Mission régionale d'autorité environnementale
NORMANDIE

**Avis délégué
Projet d'installation d'une chaudière biomasse de la société
Euroapi à Saint-Aubin-lès-Elbeuf (76)**

N° MRAe n° 2023-5172

Figure 4 : Localisation des points pour l'analyse des sols (p.42 étude des risques sanitaires)

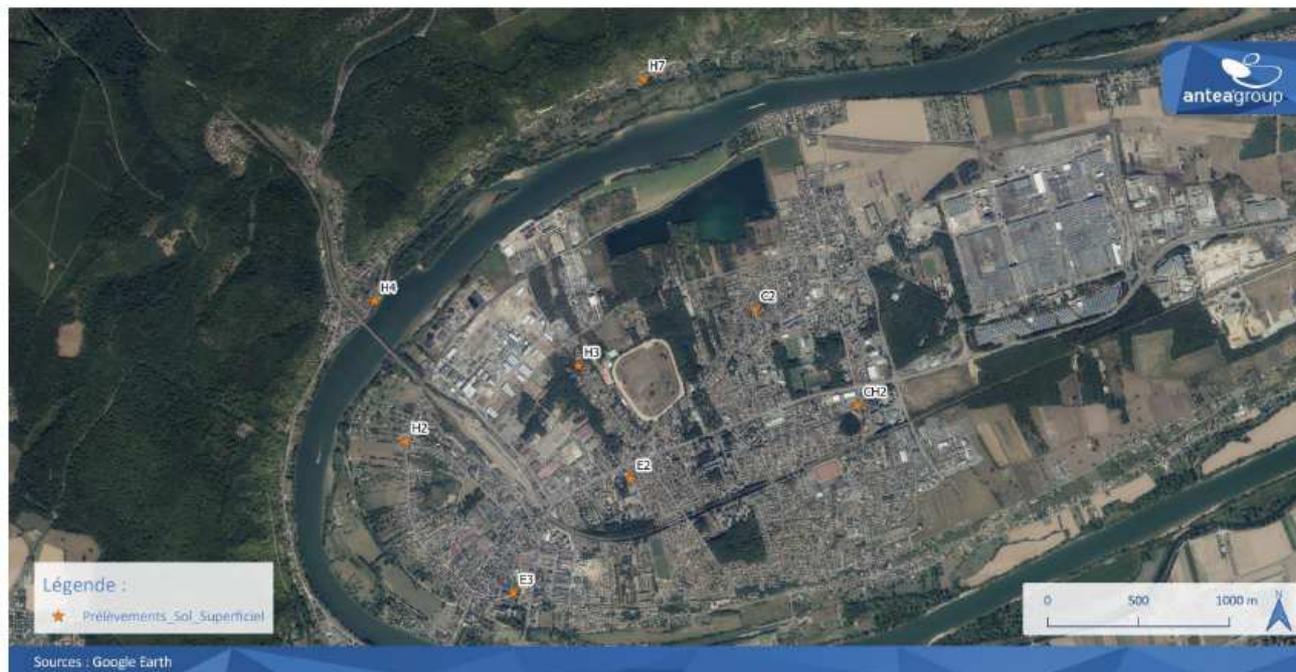
Pour la qualité des sols, une campagne de mesures a été réalisée le 24 juillet 2023. Elle montre que seul le paramètre hydrocarbure aromatique polycyclique (HAP) présente des valeurs supérieures à l'environnement local témoin et à la valeur pédogéochimique locale du bureau de recherches géologiques et minières (BRGM), au niveau du point C2, situé sur un espace localisé à l'est du site d'étude (cf. figure 4 page suivante). Selon le dossier (page 44 de l'étude des risques), le milieu est

considéré comme potentiellement vulnérable à cet endroit et « témoigne vraisemblablement d'une pollution ponctuelle localisée » .

Les effets potentiels du projet sur la qualité de l'air et des sols sont essentiellement dus aux rejets atmosphériques résultants de la combustion dans la chaudière et aux poussières émises lors de la réception, du traitement et du convoyage de la biomasse. Dans le dossier, cet impact sur la qualité de l'air est quantifié par le calcul des concentrations dans l'air et au niveau du sol en produits émis par l'installation (retombées). Les flux calculés font l'objet d'une modélisation de la dispersion atmosphérique des rejets prenant en compte le relief, les bâtiments importants et les fluctuations météorologiques et intégrant les dépôts secs (diffusion au sol des panaches et chute par gravité) et les dépôts humides (lessivage par les précipitations) pour les effluents particuliers. D'après ces simulations, l'inhalation est la voie principale d'exposition mais le risque sanitaire est considéré comme non préoccupant, les seuils n'étant pas dépassés pour les cibles intégrées à la modélisation. Cependant, ces simulations ne précisent pas clairement comment sont évaluées les concentrations des polluants dans les rejets atmosphériques.

L'autorité environnementale recommande d'explicitier les valeurs retenues s'agissant de l'émission des polluants atmosphériques en sortie de chaudière et utilisées pour réaliser les simulations dans l'évaluation des risques sanitaires.
